追加説明資料

- 4号機原子炉建屋内の調査結果について～令和2年1月17日
現地調査結果～[第10回会合(2月4日)資料3]の訂正
- 3号機及び4号機の原子炉建屋3階の損傷状況の比較(3号機
原子炉建屋及び4号機原子炉建屋の2階、3階、4階平面図の
比較)[第10回会合(2月4日)資料 参考]の訂正

○4号機原子炉建屋2階梁の損傷箇所

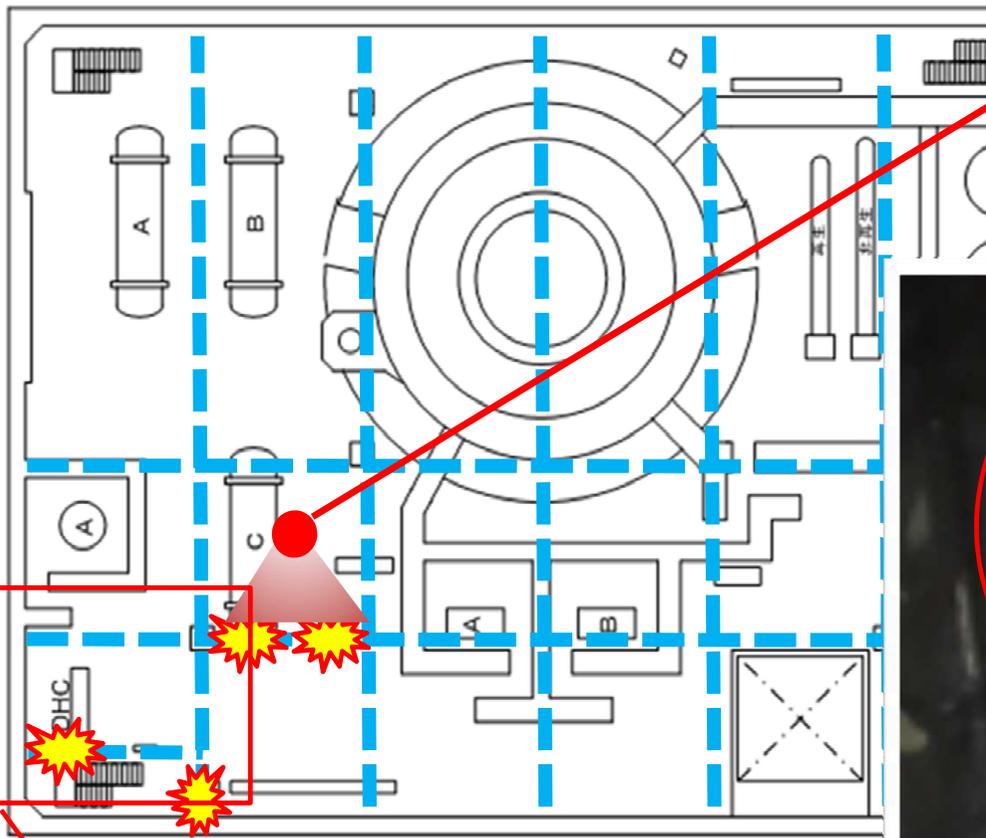
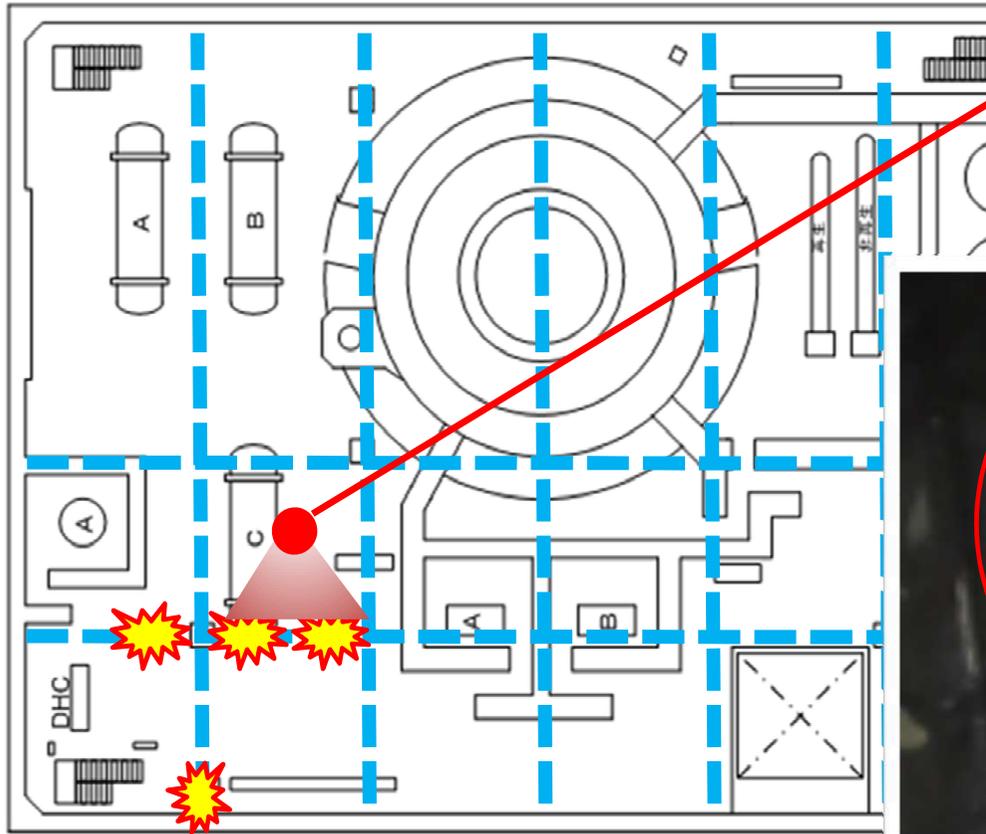
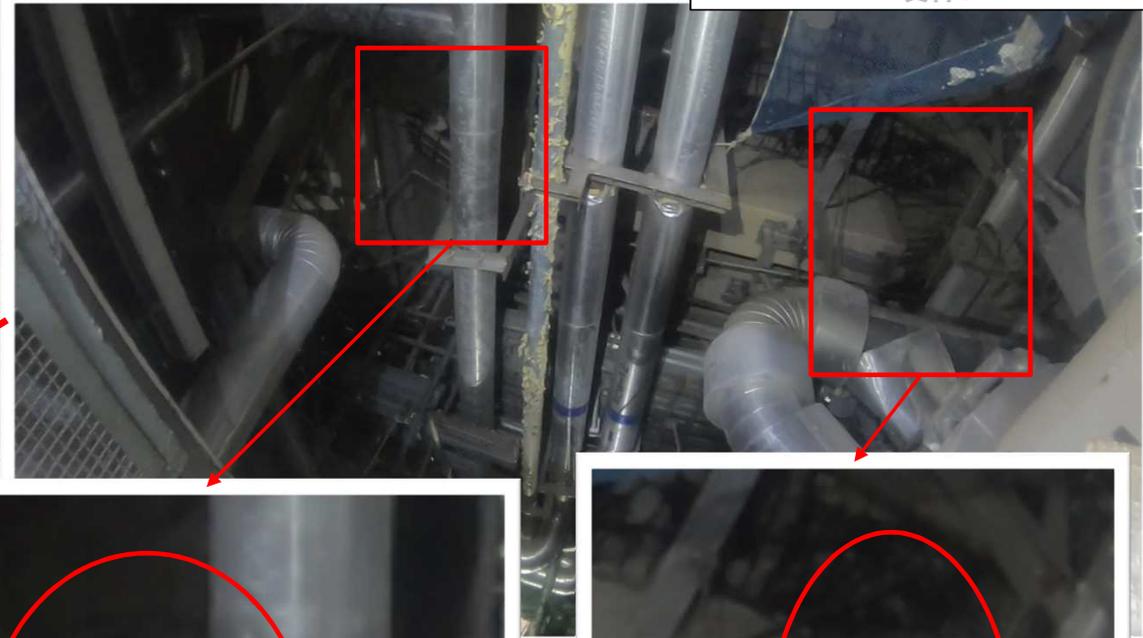
修正箇所 4号機R/B 2階

3号機原子炉建屋2階平面図及び4号機原子炉建屋2階平面図の比較

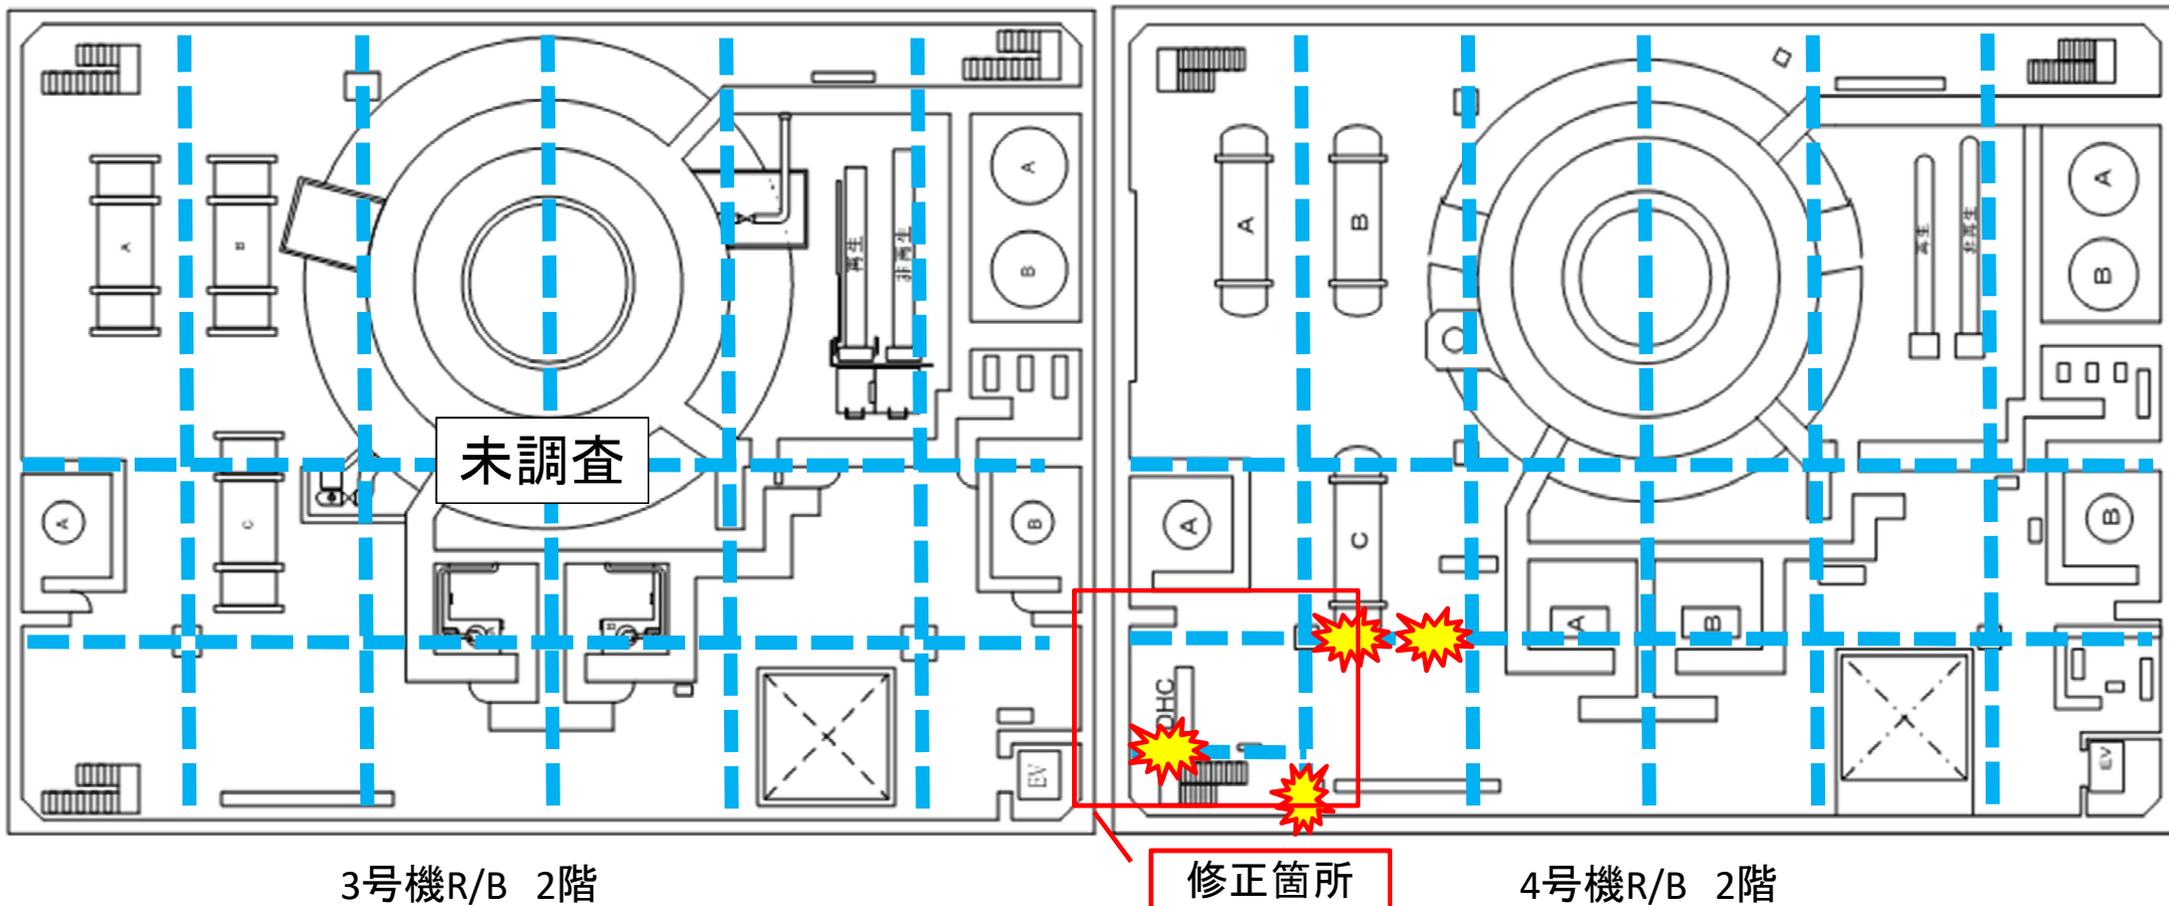
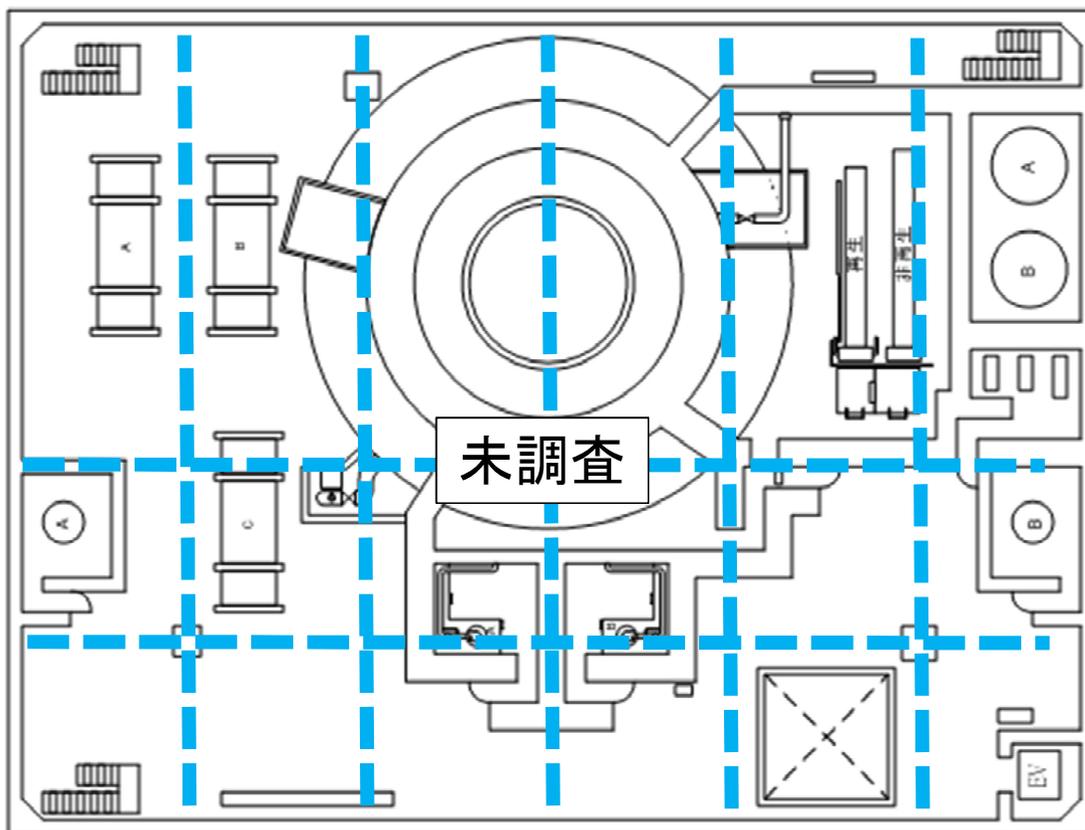
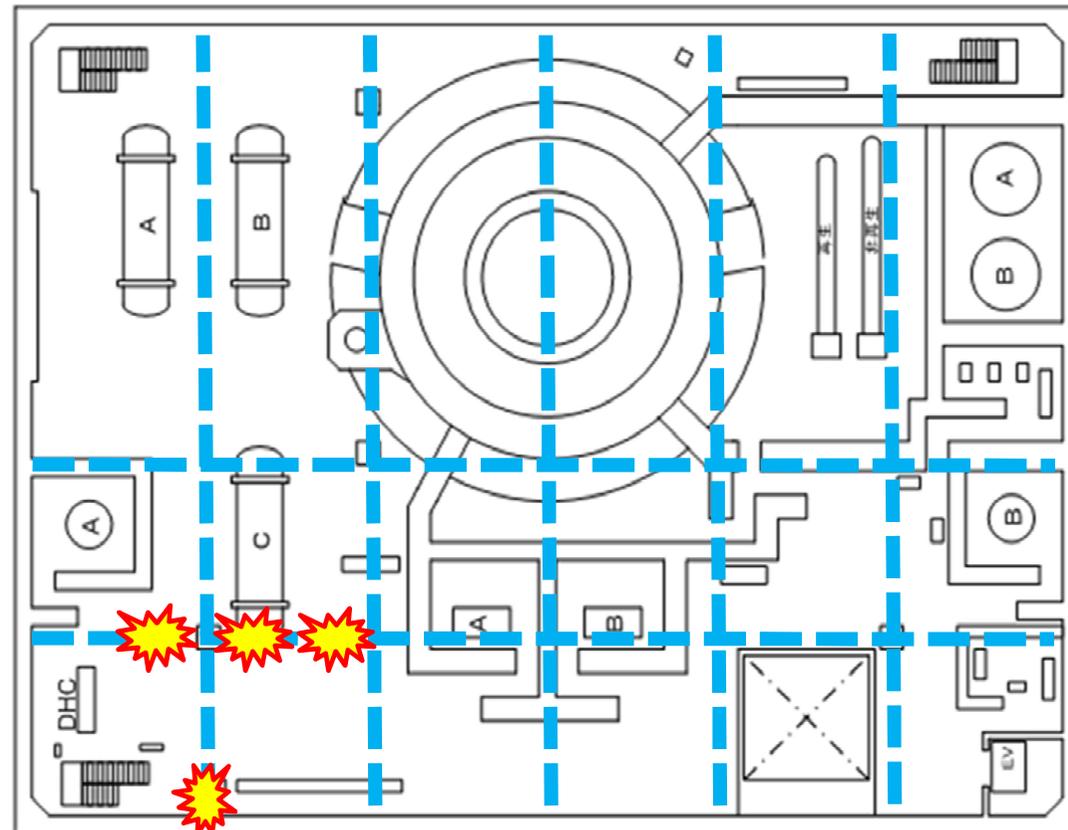
修正箇所
